Keuringsverslag van een elektrische laagspanning- en zeer lage spanningsinstallatie

NIET CONFORM

Straatnaam	Ninoofsesteenweg
Huisnummer	446
Busnummer	
Postcode	1500
Gemeente	HALLE
Land	België

Controlebezoek van een huishoudelijke installatie volgens (KB 08/09/2019) - AREI Boek 1- 6.5. en 4.2.4.3.

Afbeelding schakel- en verdeelbord:

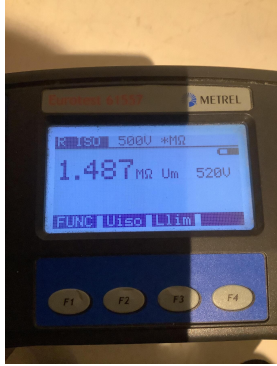
- 15.09 De genaakbare, naakte onder spanning staande delen zijn onvoldoende afgeschermd. (Boek 1 Afdeling 5.1.4. en 4.2.2.3.)
 - 15.10 Niet gebruikte invoeringen van het verdeelbord zijn niet correct of onvoldoende afgedicht. (Boek 1 Afdeling 5.1.4. en 4.2.2.3.)

- 15.13 De nominale spanning dient duidelijk vermeld te worden op een oordeelkundig gekozen plaats. (Boek 1 Onderafdeling 3.1.3.3.)
 - 18.07 Leidingen zijn te bevestigen met aangepaste bevestigingsmiddelen. (Boek 1 Onderafdeling 5.2.2. en 5.2.9.)
